**ENQUÊTE PUBLIQUE UNIQUE,  
PRÉALABLE À LA DÉCLARATION D'UTILITÉ PUBLIQUE DU PROJET DE  
CRÉATION D'UN CARREFOUR GIRATOIRE SUR LA RD 2020 ET LE  
RÉTABLISSEMENT DE LA RD 109-7 SUR LE TERRITOIRE DE LA  
COMMUNE DE BARMAINVILLE, SUR LA DEMANDE D'AUTORISATION  
ENVIRONNEMENTALE UNIQUE (« LOI SUR L'EAU » ET « ABSENCE  
D'OPPOSITION AU TITRE DE L'ÉVALUATION DES INCIDENCES NATURA  
2000 »), PRÉALABLE AU CLASSEMENT / DÉCLASSEMENT DES VOIES  
DÉPARTEMENTALES CONCERNÉES PAR LE PROJET.**

**RAPPORT DU COMMISSAIRE-ENQUÊTEUR**

**Commissaire-enquêteur  
Yves Corbel**

## Observation de Monsieur Alexandre Jaquemet maire de la commune de Barmainville

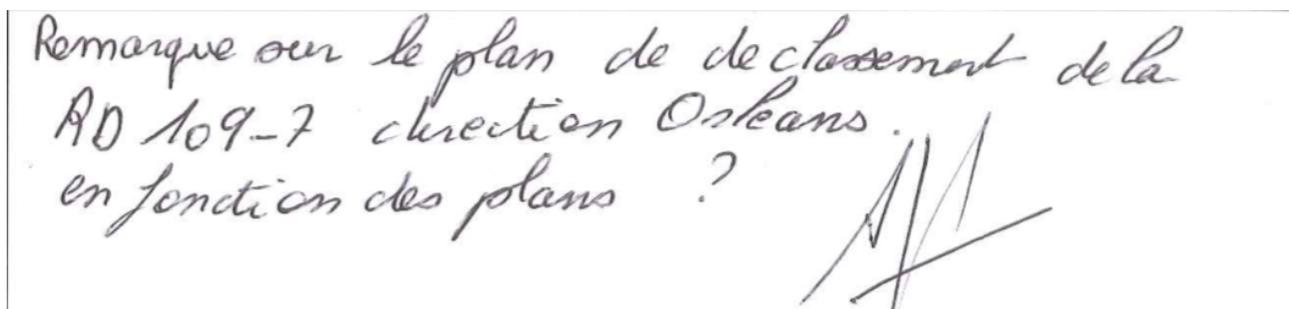
Monsieur Jaquemet maire de la commune de Barmainville a fait également la remarque ci-dessus sur l'inexactitude du plan concernant le classement et déclassement des différentes voies et plus particulièrement la sortie vers le Sud sur la RD 2020 à partir de la RD 109-7 ouest.

**Entre temps la modification a été apportée par une mise à jour du plan de classement et déclassement des voies départementales concernées par le projet.**

*« ...Le plan de classement/déclassement modifié et transmis à M. Le Commissaire enquêteur le 10/12/2019 par voie électronique est inséré ci-dessous... »*

*« ... La voie d'insertion depuis la RD 109-7 Ouest vers la RD2020 (B2020-4) a été rajoutée au plan de classement/déclassement et identifiée en section classée en route départementale.*

*Le plan de classement/déclassement est joint au présent envoi, les couleurs ont été modifiées pour en améliorer la lisibilité... »*

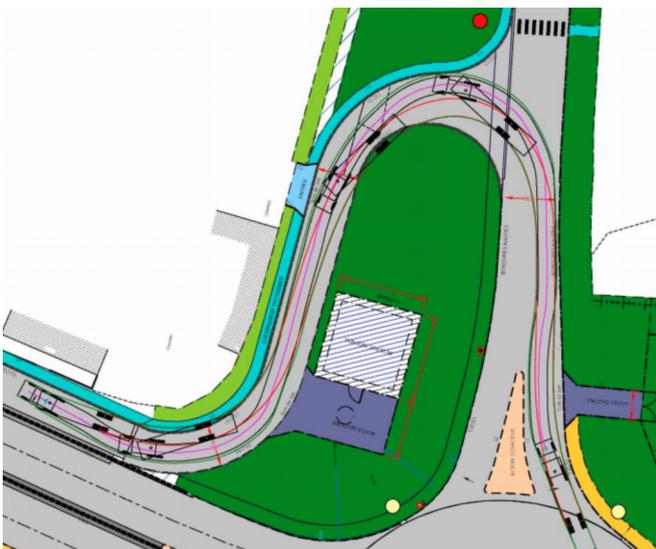
**Expression de craintes justifiées sur l'utilisation de la voie montante de la contre-allée pour un stationnement par les poids lourds et les véhicules légers des clients du restaurant.  
Trouver une solution pour les non riverains.**

« ...Sur cette question relative à la crainte de l'utilisation de la voie montante de la contre-allée pour un stationnement des poids-lourds et les véhicules légers des clients du restaurant, les réponses suivantes peuvent être apportées :

*Des bordures hautes chasse-roues implantées le long de la RD 109-7 côté Loiret permettront d'éviter le stationnement des poids-lourds le long de la RD 109-7 et inciter les routiers à utiliser les zones de stationnement autorisées : parking poids-lourds existant en face du restaurant.*

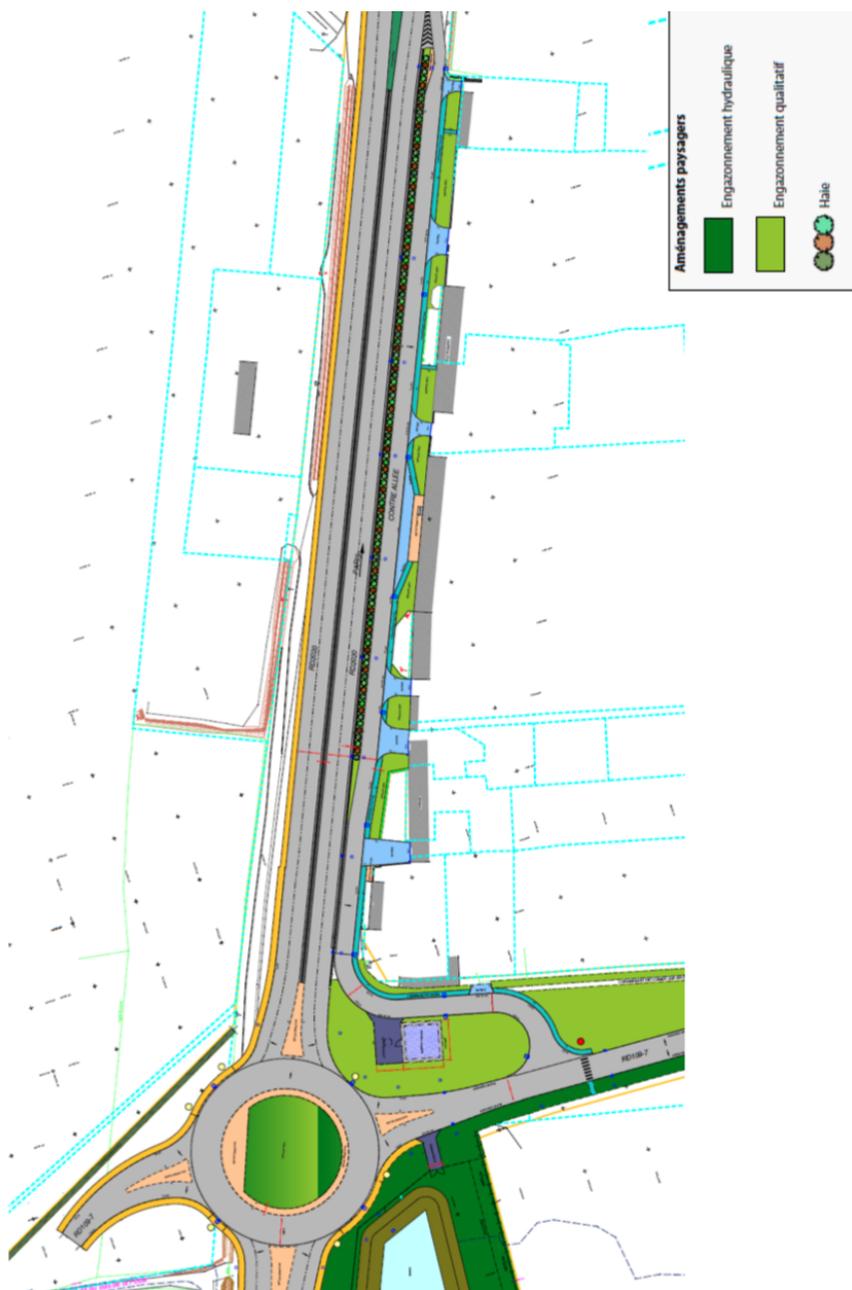
Je souhaite qu'un dispositif similaire soit également envisagée sur le DBA située entre la RD 2020 et la nouvelle voie de la RD 109-7 Ouest entre le Sud de cette voie et la connexion au carrefour giratoire par la branche Ouest.

Cette mise en place d'un écran anti-éblouissement orientable n'a pas été demandé par les habitants du hameau d'Armonville les Sablons mais devrait sans aucun doute satisfaire les futurs utilisateurs de cette nouvelle voie .

*Par ailleurs, en phase projet, le Département d'Eure-et-Loir a choisi, d'implanter une haie entre la contre-allée et la DBA afin d'améliorer le cadre de vie de riverains et limiter les vis-à-vis entre la contre-allée et la RD 2020. Cette haie sera composée d'un mélange d'espèces d'arbres à feuillage caduque et persistant et à port fastigié. De plus, des graminées seront implantées en pied de DBA afin de limiter la perception minérale et routière de cet ouvrage.*

*L'extrait de plan ci-après permet de mieux visualiser la zone d'implantation de la haie. L'entretien de la haie et plus généralement des espaces verts attenants aux espaces remis dans le domaine public communal sera assuré par la commune de Barmainville... »*

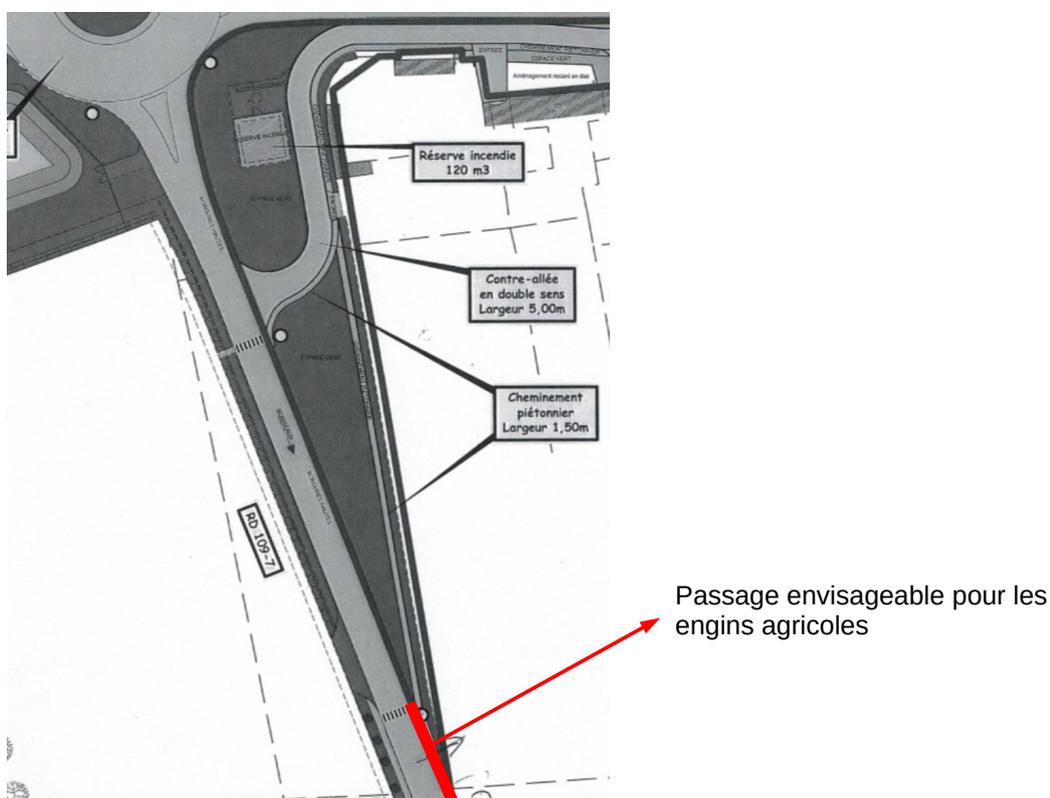
En étudiant de façon plus précise le plan d'aménagement des équipements prévus autour du carrefour giratoire, il est prévu deux passages pour piétons pour traverser la RD 109-7 Est nouveau barreau.

Ces deux passages pour piétons permettent d'accéder par un cheminement en site propre jusqu' au restaurant puis ensuite aux habitations du hameau de « La Poste de Boisseaux ».

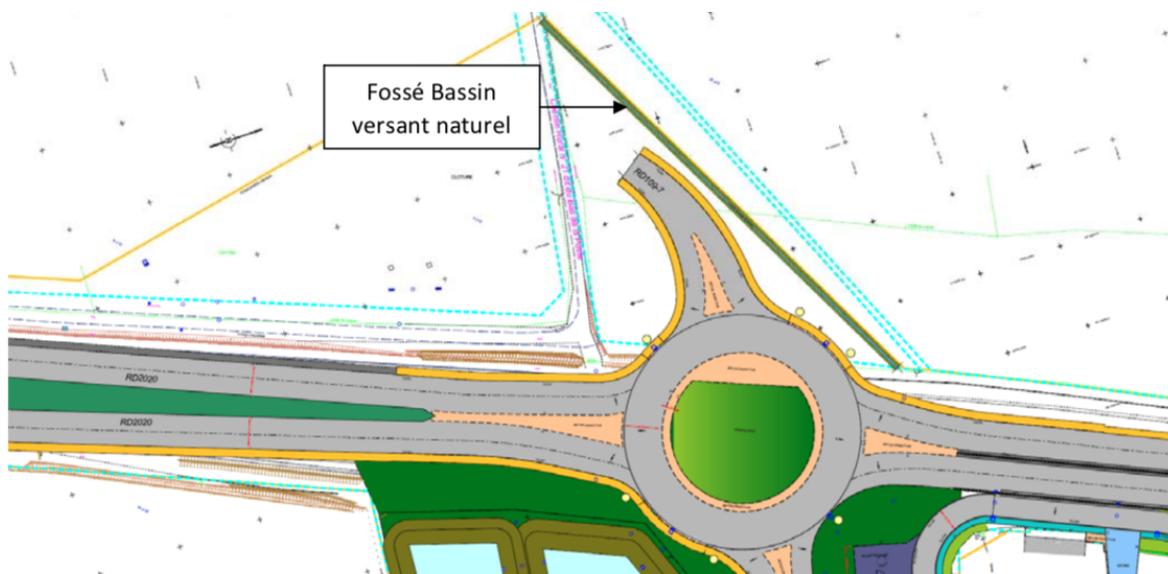
**« ...Pourquoi faut t-il un fossé au niveau de la parcelle 2 "ZI6" je n'ai jamais vu d'eau ruisseler de ma parcelle vers le chemin rural n°13.**

**Je n'ai jamais vu de l'eau de ruissellement de la parcelle 1 rejoindre la parcelle 2.**

**Pas de fossé prévu le long de la parcelle 1 ( Adjoint ) idem parcelle 3 ( Maire). Le Maire et l'Adjoint de la commune de Barmainville ont défendu leurs intérêts.**

*« ...Sur la question du fossé de bassin versant, voir les réponses en pages 25 et 26 du présent mémoire. En complément, un fossé de bassin versant est implanté le long du projet sur la parcelle ZI 7 achetée à M. le Maire de Barmainville comme sur la parcelle ZI 6 appartenant à M. Jousset... »*

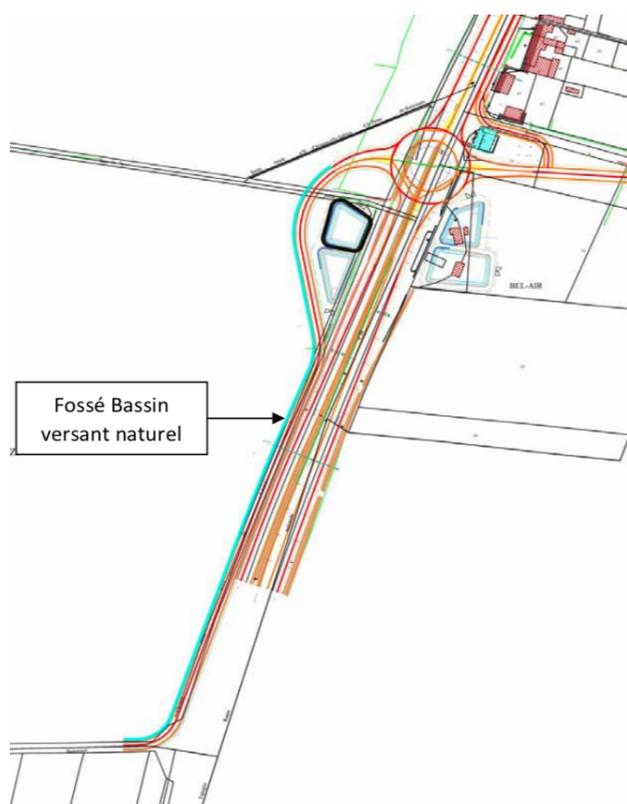
**Que pensez vous de cette modification par la suppression du fossé de bassin versant ?**

### **Cette réponse ne me satisfait pas pour les raisons suivantes déjà évoquées dans le corps de mon rapport**

Suite aux échanges entre les services du Département d'Eure-et-Loir et la DDT 28 dont un technicien s'est rendu sur site, les surfaces de bassins versants interceptés ont été estimées à 126 ha (voir carte ci-après).

*Même si la topographie du secteur est relativement plane et que les eaux sont majoritairement infiltrées, la réglementation sur l'eau, interprétée par la DDT 28, impose la gestion des eaux de bassins versants naturels interceptées.*

*Les routes pré-existantes n'étaient, à l'époque de leur construction, pas soumises aux mêmes règles constructives, ce qui explique la présence limitée de fossés sur le secteur. L'étude hydraulique réalisée sur le secteur a conduit aux conclusions suivantes validées par la DDT 28 :*

*« Le projet prévoit l'implantation d'un giratoire sur la RD 2020 actuelle ainsi que la création d'une voie le long de la RD 2020 permettant le rétablissement de cette dernière. Située au plus près de la RD 2020, cette dernière ne modifiera que peu le fonctionnement existant. Le fonctionnement existant est ainsi maintenu : aucun ouvrage de rétablissement n'est prévu sous la RD 109-7 ou sous la RD 2020.*
